Conferenza di servizi permanente

Determinazione n. 3/2023

OGGETTO: Lavori di ripristino e miglioramento sismico della casa Comunale di Castel di Ieri (AQ).

Progetto Esecutivo

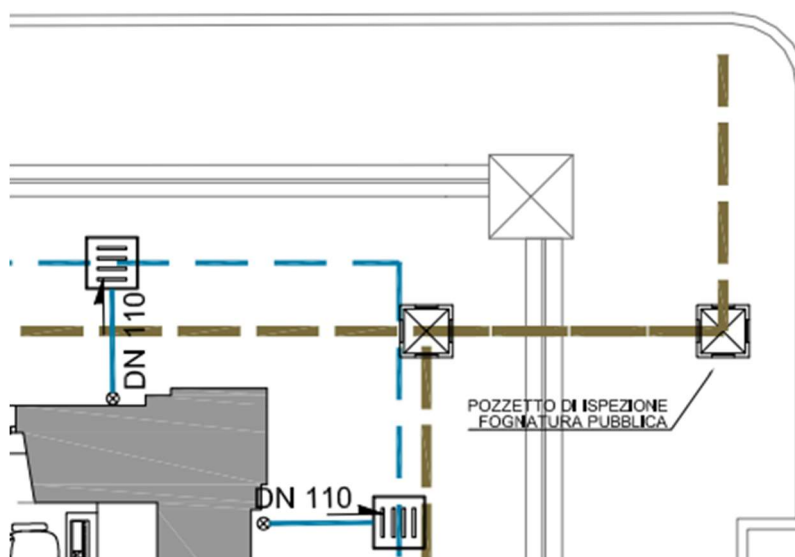
Con riferimento al procedimento e ai lavori **indicati in oggetto**, in riscontro alla nota del DPC016, prot. n. 272314 del 23/06/23, si comunica che al Servizio regionale scrivente (avente competenze per l'autorizzazione di scarichi idrici non recapitanti in pubblica fognatura) non compete alcun parere nell'ambito del procedimento di che trattasi, in quanto dall'esame della documentazione progettuale, nell'elaborato denominato "IM.02_rev01_maggio2023-signed.pdf" si indica quale recapito dello scarico la "fognatura pubblica" (cfr immagine sottostante)
